Høring - 7 småkraftverk i Voss kommune

Kommunestyret har behandlet saken i møte 16.03.2017 sak 16/17

Uttale til "småkraftpakke Voss" 2016

Urdlandselva, nedanfor Raundalsvegen

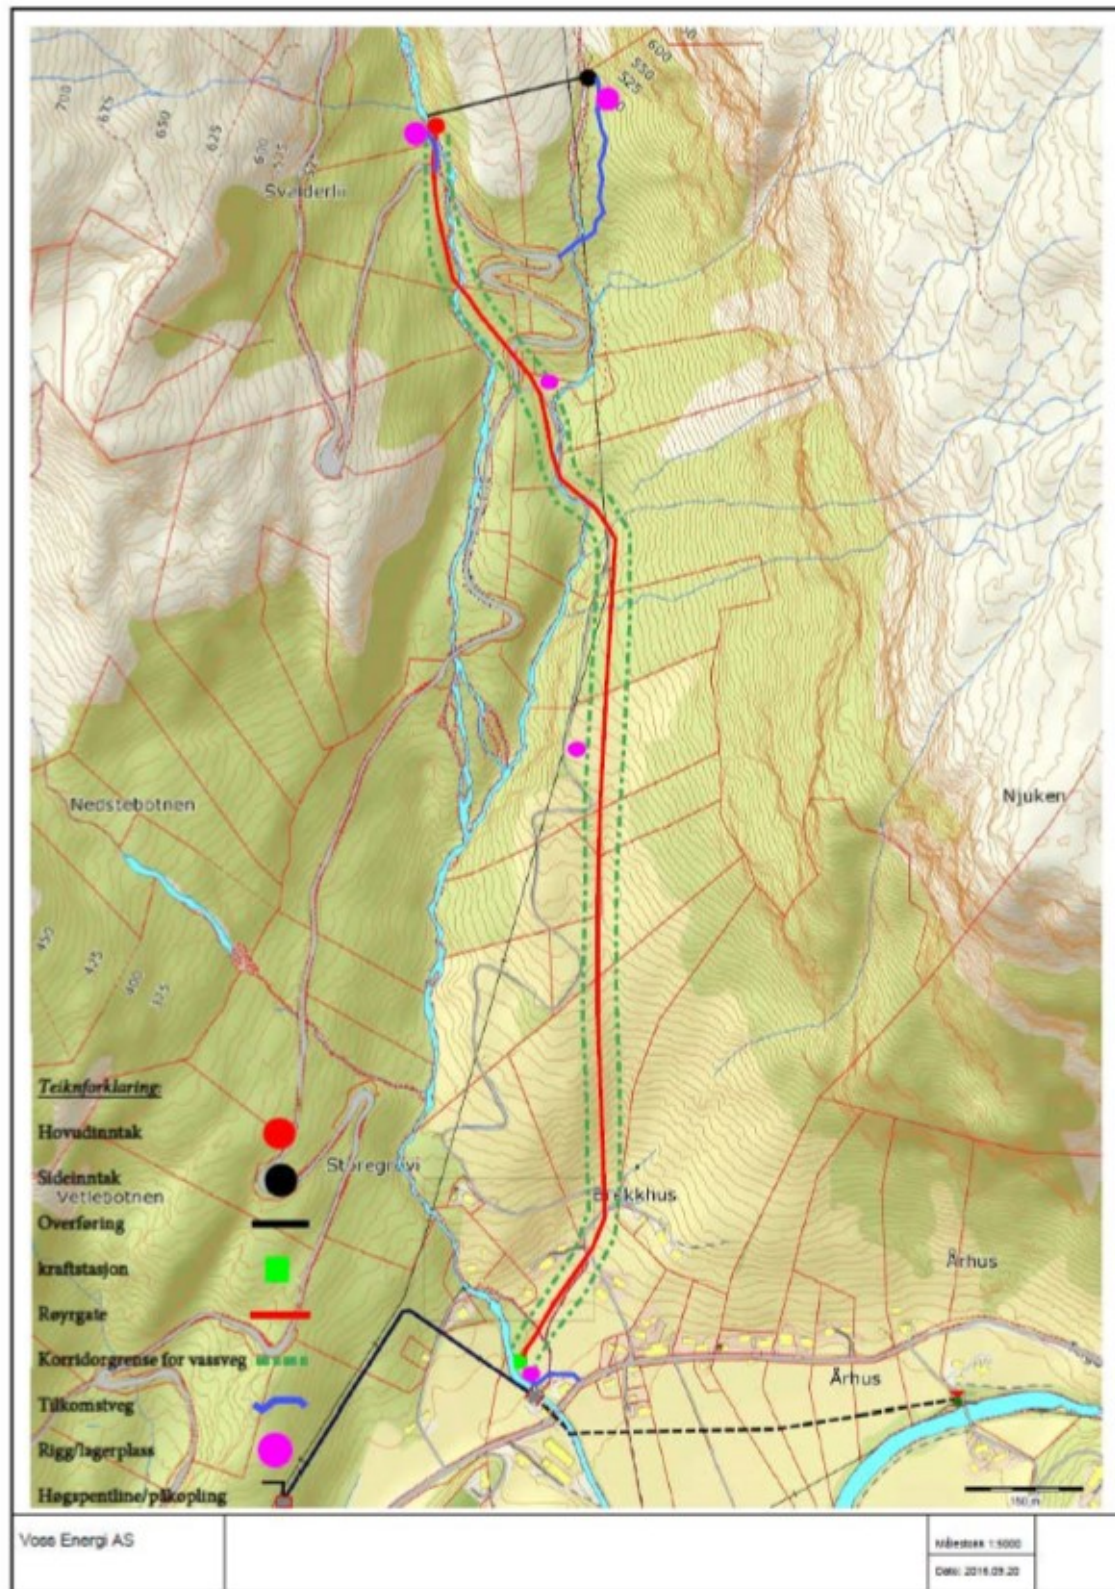
På planlagt regulert elvestrekning er Urdlandselvi stort sett berre synleg i det heilt nære landskapet, bortsett frå der elva kryssar Raundalsvegen. På nedsida av vegen kan ein sjå fossen og området der kraftstasjonen er planlagt.

Det er ikkje påvist viktige naturtypar eller raudlisteartar i det aktuelle utbyggingsområdet. Midt på strekninga er det rett nok påvist eit mindre område med gode førekomstar av rikbarkstre med epifyttiske lav. Samla konsekvens for det biologiske mangfaldet, knytt til berørt elvestrekning og aktuelle inngrepsområde, er vurdert til liten til middels negativ konsekvens.

Tiltaket er planlagt i eit sidevassdrag i den verna delen av Vossavassdraget. I plan for differensiert forvaltning av vassdrag ligg tiltaket i ei sone som totalt sett er lite prega av inngrep. I det planlagde tiltaksområdet er det likevel fleire inngrep som veg, kraftline og granplanting. Området står derfor ikkje fram som urørt. Verna vassdrag er i utgangspunktet verna mot kraftutbygging. Men dersom verneverdiane ikkje blir vesentleg redusert er det opna opp for kraftutbygging med opptil 1000 kw installert effekt. I dette området er verneverdiane avgrensa og konsekvensane for inngrepet vurdert til å gje liten til middels negativ konsekvens.

Administrasjonen meiner at det her kan opnast opp for ei moderat regulering av elva dersom kraftstasjonen vert flytt opp over vegbrua slik at ein unngår inngrep i elva og fossen under brua. Vi legg vidare til grunn slepp av minstevassføring tilsvarende 5 persentil (350 l/s i sommarhalvåret og 15 l/s i vinterhalvåret). Revegetering bør ta utgangspunkt i stadeigen vegetasjon. Det bør vurderast å montere reirkasser for fossefall i samråd med biolog. For å unngå direkte avrenning frå boremassar og sprengstein kan det vere hensiktsmessig å etablere sedimenteringsbasseng under anleggsperioden. Alt avfall frå anlegget må fjernast og leverast godkjent avfallsmottak etter byggeperioden er over.

1. Voss kommune vil ikkje tilrå at det blir gjeve konsesjon til bygging av Urdlandselvi kraftverk sjølv om kraftstasjonen vert flytta oppstraums fylkesveg 307, jf. saksutgreiinga.

Figur 5 - 1: Oversiktsbilete Brekkhus og Århus. Ca trase for vassveg er markert med raud stipla line. Foto: Svein Ulvund.

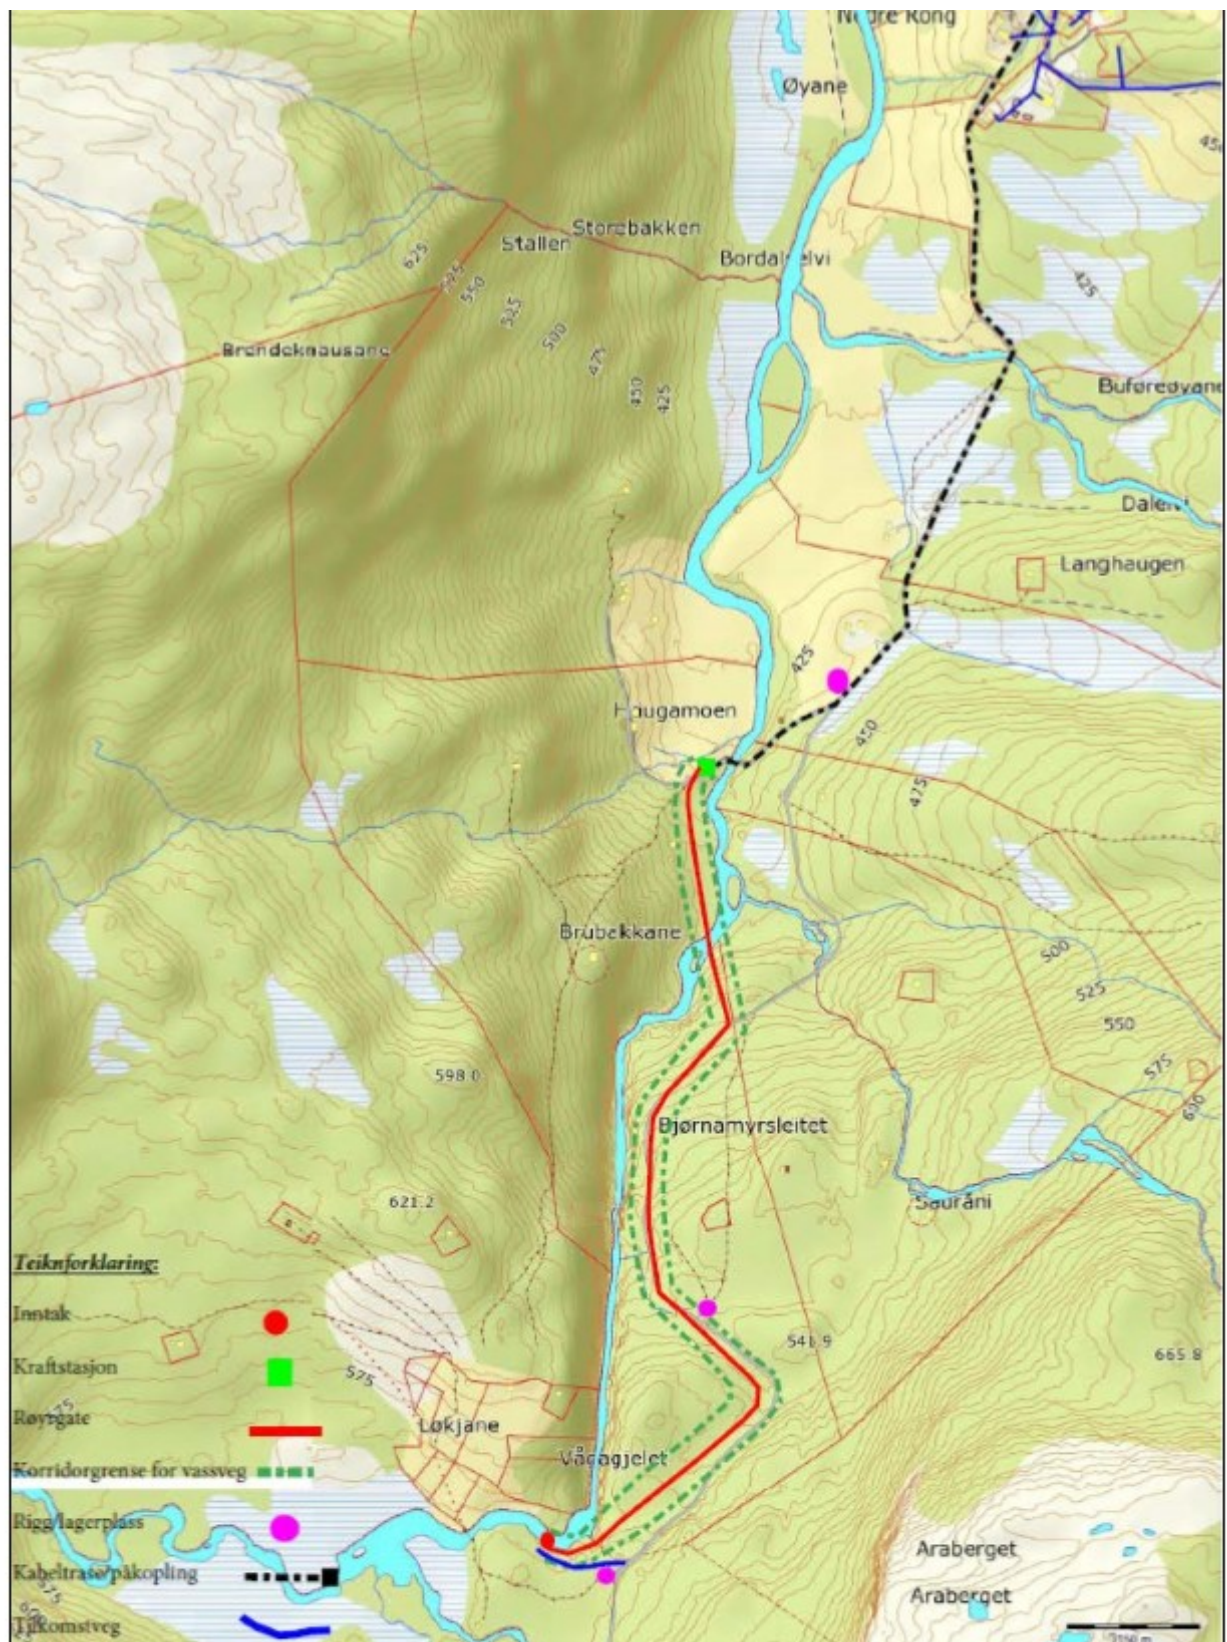
Storegroa er lite synleg på den planlagt regulerte elvestrekninga, med unntak av ved inntaket og ved kraftstasjonen. I tiltaksområdet er det bygd fleire vegar og kraftliner slik at det i dag ikkje står fram som urørt.

Fire raudlista artar er påvist i tiltaksområdet: Alm, ask, skorpefiltlav og fossefiltlav vart identifisert på ei enkeltstående osp langs elva. Dette gjev temaet stor til middels verdi. Som avbøtande tiltak er det planlagt å lage tersklar og kunstig sprutsone ved den omtala ospa for å sikre eit fuktig miljø. Planlagt utbygging er vurdert til å gje middels til liten negativ konsekvens for raudlisteartane dersom avbøtande tiltak vert gjennomført som planlagt.

For å redusere dei negative konsekvensane til eit akseptabelt nivå, er det foreslått fleire avbøtande tiltak, m.a. ei minstevassføring tilsvarande 5-persentilar for sesongane. Førekomsten av fossefylltav vil bli identifisert og merka for å sikre at den ikkje vert råka i samband med anleggsarbeidet. Det vil vidare bli sett opp reirkassar i nedre del av Storagroe for å sikra fossekallen sin mogelegheit til å hekke.

Administrasjonen meiner at tiltaket er akseptabelt dersom dei avbøtande tiltaka blir gjennomført som planlagt. Det bør vurderast å montere reirkassar for fossefall i samråd med biolog. Revegetering bør ta utgangspunkt i stadeigen vegetasjon. Vidare er det viktig at det under anleggsarbeidet blir teke naudsynt omsyn slik at det ikkje blir unødvendig tilslamming av Teigdalselvi som er ein del av nasjonalt laksevassdrag. For å unngå direkte avrenning frå boremassar og sprengstein kan det difor vere hensiktsmessig å etablere sedimenteringsbasseng under anleggsperioden. Alt avfall frå anlegget må fjernast og leverast godkjent avfallsmottak etter byggeperioden er over.

2. Voss kommune vil tilrå at det blir gjeve konsesjon til bygging av Storagroe kraftverk dersom dei avbøtande tiltaka vert gjennomført som planlagt. Spesielt må utbyggjar sikra at fossefylltaven framleis vil kunne leve langs elva.

Figur 2.5: Illustrasjonsbilde av inntak med terskel og inntakskasse til venstre.

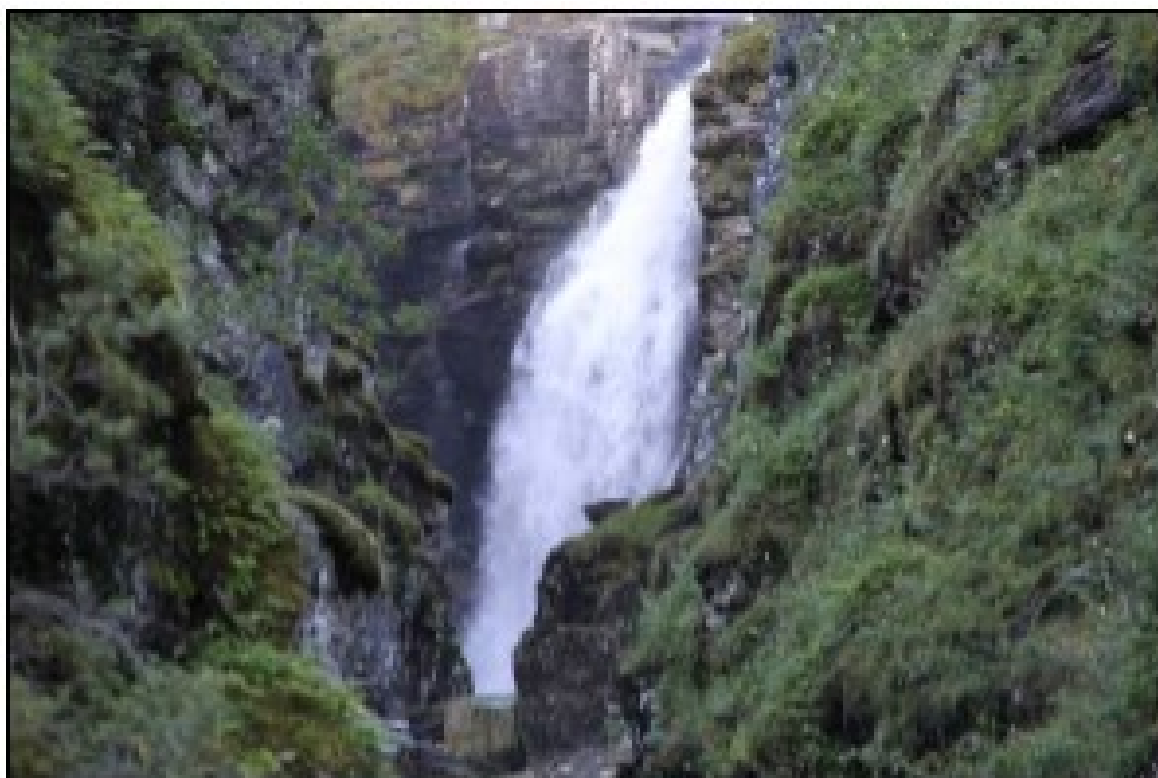
Tiltaksområdet ligg innerst i Bordalselva og er ein del av det verna Vossavassdraget. Under det planlagde inntaket stuper elva ned gjennom ein foss i eit trangt og velutvikla elvejuv (bekkekløft). Fossen og elvejuvet er i derimot lite synleg frå stølsvegen som vert nytta som turveg gjennom området. Området er eit mykje nytta friluftsområde både sommar, haust og vinter. Området framstår som relativt urørd sjølv om det er bygd nokre hytter og det går ein stølsveg opp langs sida til elvejuvet. Ei utbygging vil medføra bortfall av inngrepsfrie naturområde på 7 daa.

Elvejuvet er registrert som naturtypen bekkekløft og bergvegg og fossesprøytsona har urterik utforming. Epifyttfloraen er generelt fattig, med unntak av rogn og gråor som har for eksempel ryemose og vårknopplav. På bergveggane i bekkekløfta er det artsrikt, men floraen består av vanlige arter og enkelte svakt kalkkrevjande arter som putevrimose og gulsildre. Pga. at elvejuvet er vanskeleg tilgjengeleg er det berre delvis undersøkt.

Dei registrerte naturtypane vil kunne bli negativt påverka på grunn av redusert vassføring og redusert luftfuktigheit ved ei utbygging. Det er spesielt for dei fuktkrevjande artar på bergveggane at dette vil være negativt. Sidan det berre er planlagt å nytte 37 % av vassføringa, vert tiltaket likevel vurdert til å gje liten negativ verknad.

Administrasjonen meiner at elva, fossen og elvejuvet i dag framstår som relativt urørd med ei klar utforming. Området har stor verdi for friluftslivet og ei utbygging vil redusere

opplevingverdiane i området. I tillegg vil ei utbygging kunne verke negativt på det biologiske mangfaldet i elvejuvet. Kunnskapsgrunnlaget er vidare mangelfullt, då berre deler av juvet er undersøkt. Administrasjonen vil difor rå ifrå ei utbygging i området.

3. Voss kommune vil rå ifrå at det blir gjeve konsesjon til bygging av Haugamoen kraftverk pga. at elva, fossen og elvejuvet i dag står fram som relativt urørt. Området har stor verdi for friluftslivet og ei utbygging vil redusere opplevingsverdiane i området. Ei utbygging vil kunne verke negativt på det biologiske mangfaldet i elvejuvet der kunnskapsgrunnlaget er mangelfullt.

Figur 6.8. Fossefall og fosse-eng vid Togrovi øvre. Foto: Leif Appelgren.

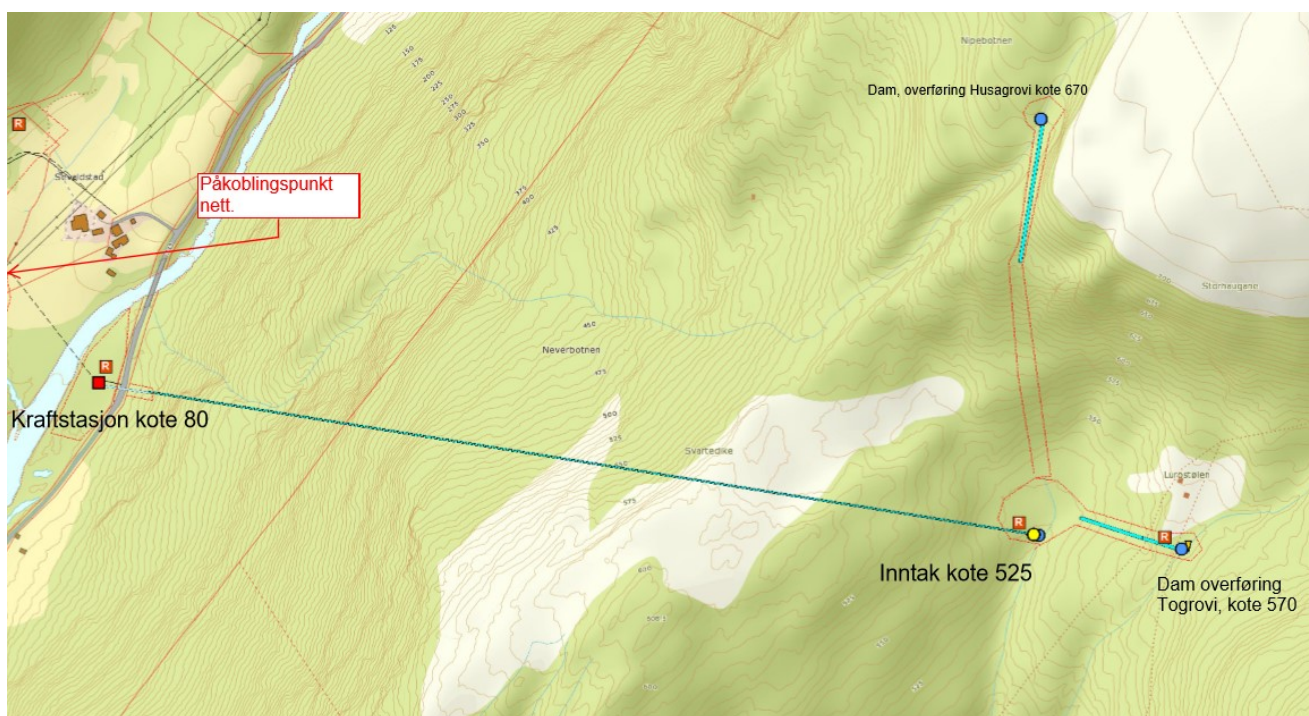
Todalsgrovi ligg som eit sidevassdrag til Teigdalen. Både Teigdalselva og fleire av sidegreinene i den øvre delen er sterkt prega av tidlegare kraftutbygging. Nedslagsfeltet til Todalsgrovi fram står likevel relativt urørt, sjølv om det er bygd nokre hus og stølar i området. Det er m.a. påvist 3 naturtypar innanfor influensområdet; bekkekløft og to foss-enger (nær trua). Vegetasjonen elles er rik og består stadvis av ein god del alm (sårbar) med eit rikt feltsjikt. Den biologiske rapporten slår fast at bekkekløfta og foss-engene utgjør habitat som kan ha potensiale for førekomstar av sjeldne eller raudlista artar innan mosar og lav, men området kun er delvis undersøkt pga. vanskeleg tilkomst.

Det er registrert fossefall langs elva, og det er sannsynlig at arten hekkar i området. Dei nedre delane av elva er og eit mogeleg leveområde for vintererle. Det er sjø-aure og laks i Teigdalselva og desse artane kan truleg bruke dei nederste delane av Togrovi.

I dei øvre delane av nedslagsfeltet er det beiteområde for villrein. Lurastølen er ein stølsvoll like aust for inntaksområdet. Til denne stølen går det to turstiar, ein på kvar side av Togrovi. Det er ikkje registrert kulturminne i området. Tiltaket vil føra til eit relativt stort bortfall av INON (inngrepsfritt område) i aust, om lag 1,8 km².

Kraftstasjonen er ikkje planlagd bygd på lakseførande strekning, men like inntil. Ved ei ev. utbygging er derfor viktig å unngå gassovermetting frå kraftverket. Ei kryssing av Teigdalselvi med tilkoplingslinje frå kraftstasjonen til eksisterande kraftline vil kunne vera uheldig for flygande fugl langs Teigdalselva.

Administrasjonen kan ikkje tilrå ei utbygging pga. området sine kvalitetar og uvisse knytt til tiltaket sine konsekvensar for naturtypane bekkekløft og foss-eng og raudlista artar knytt til desse naturtypane.

4. Voss kommune vil rå ifrå at det blir gjeve konsesjon til bygging av Togrovi kraftverk pga. området sine natur- og friluftslivkvalitetar og uvisse knytt til tiltaket sine konsekvensar for naturtypene «bekkekløft og foss-eng» og raudlista artar knytt til desse naturtypene.

Elva frå Bjørndalen under anleggsvegen til Volavatnet.

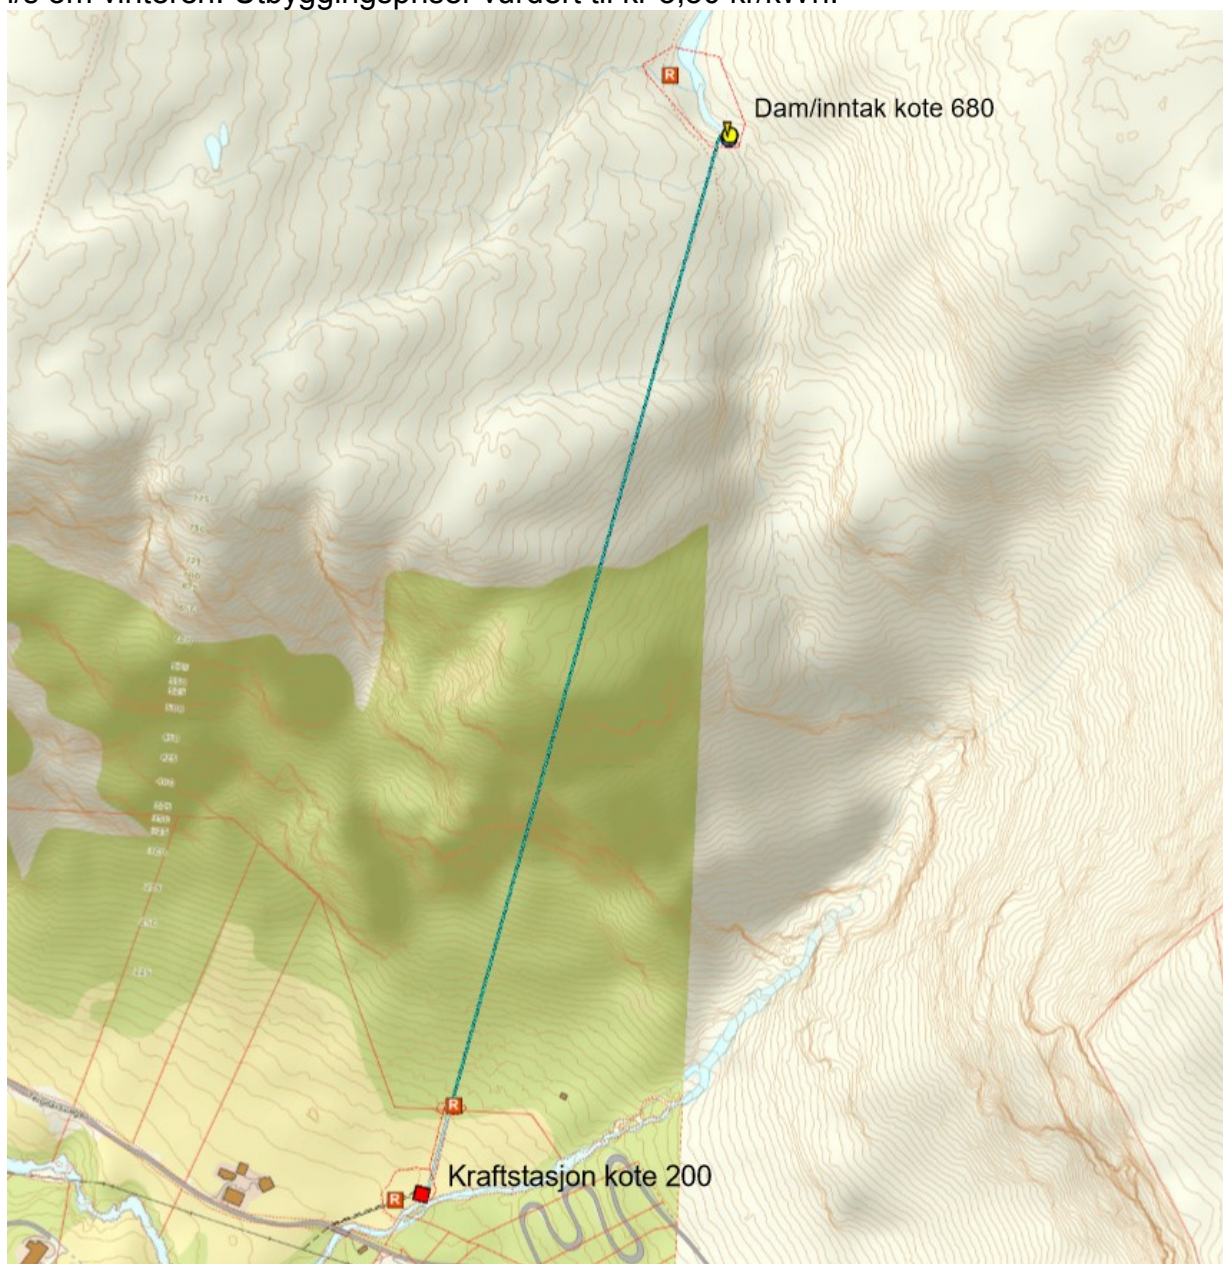
Frå anleggsvegen til Volavatn går det i dag ein bratt stølsveg om lag 1800 m oppover dalen til Bjørndalstølen. Nedanfor Volavegen er det eit markert fossefall før elva møter

I tiltaks- og influensområdet er det ikkje registrert trua artar eller naturtypar, men i den biologiske rapporten står det ; «det vert sett på som stort potensial for sjeldne og raudlista artar».

Administrasjonen meiner at det vil vera akseptabelt med ei kraftutbygging i Bjørndalen som planlagt dersom kraftstasjonen blir flytta opp til (eller over) vegen til Volavatn, slik at det ikkje skjer inngrep i elvelandskapet og fossen under. Det bør vurderast å montere reirkasser for fossefall i samråd med biolog. Revegetering bør ta utgangspunkt i stadeigen vegetasjon. For å unngå direkte avrenning frå boremassar og sprengstein kan det vere hensiktsmessig å etablere sedimenteringsbasseng under anleggsperioden. Alt avfall frå anlegget må fjernast og leverast godkjent avfallsmottak etter byggeperioden er over.

5. Voss kommune vil tilrå at det blir gjeve konsesjon til bygging av Bjørndalen kraftverk dersom kraftstasjonen vert flytta opp over anleggsvegen til Volavatn.

Figur 6.11. Fra området med fosseberg innerst i bekkekløften. Foto: Bjarne Oddane.

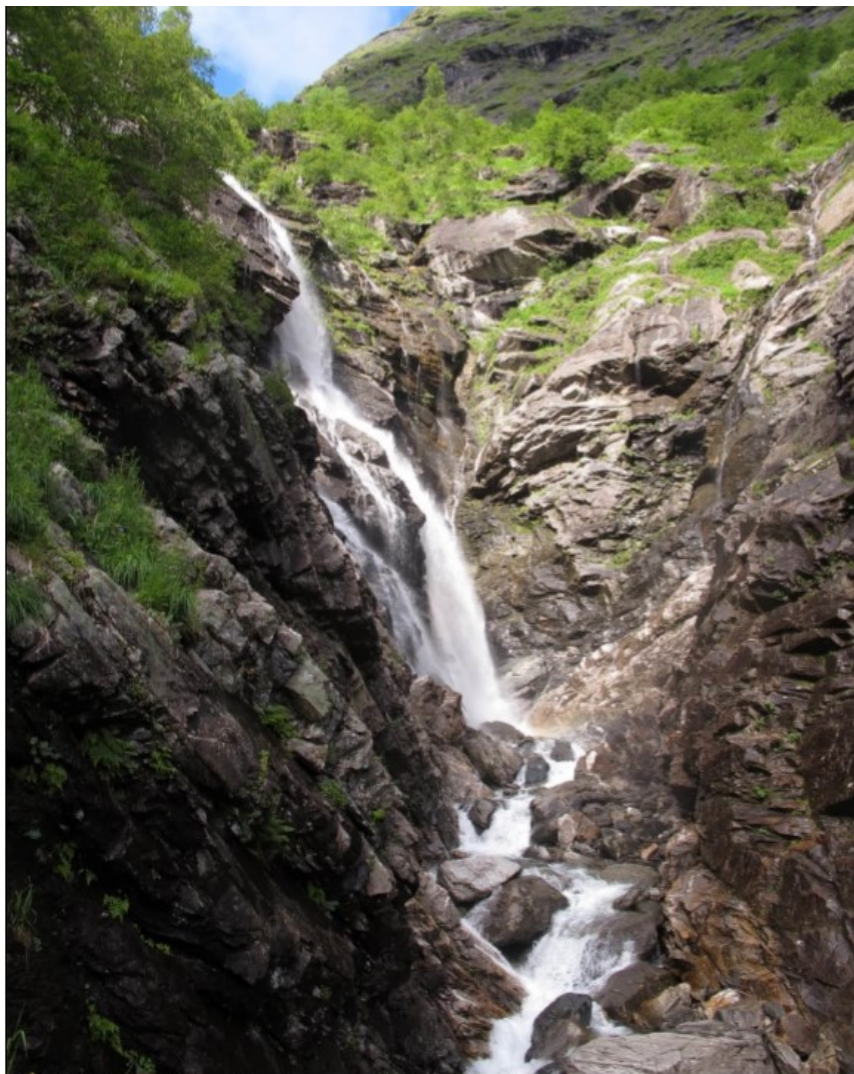
Det er påvist tre naturtypelokaliteter innanfor influensområdet; bekkekløft, foss-eng og fosseberg. Av raudlisteartar er alm i kategorien «sårbar» påvist. Det vart òg funne nokre meir næringskrevjande moseartar som kan indikera eit visst potensiale for meir uvanlege artar. Den biologiske rapporten har ikkje registrert spesielt verdifulle artar av sopp, virvellause dyr eller fugl og pattedyr. Det blei ikkje registrert fossefall under synfaringa, men elva er eit eigna habitat for arten slik at det må reknast som sannsynleg at arten hekkar her.

Administrasjonen meiner at det vil vera akseptabelt med ei kraftutbygging i som planlagt. Det bør vurderast å montere reirkasser for fossefall i samråd med biolog. Revegetering bør ta utgangspunkt i stadeigen vegetasjon. For å unngå direkte avrenning frå boremassar og sprengstein kan det vere hensiktsmessig å etablere sedimenteringsbasseng under anleggsperioden. Alt avfall frå anlegget må fjernast og leverast godkjent avfallsmottak etter byggeperioden er over.

6. Voss kommune vil tilrå at det blir gjeve konsesjon til bygging av Tverrelvi kraftverk
 7. Voss kommune vil tilrå at det blir gjeve konsesjon til bygging av Kleivelvi kraftverk.
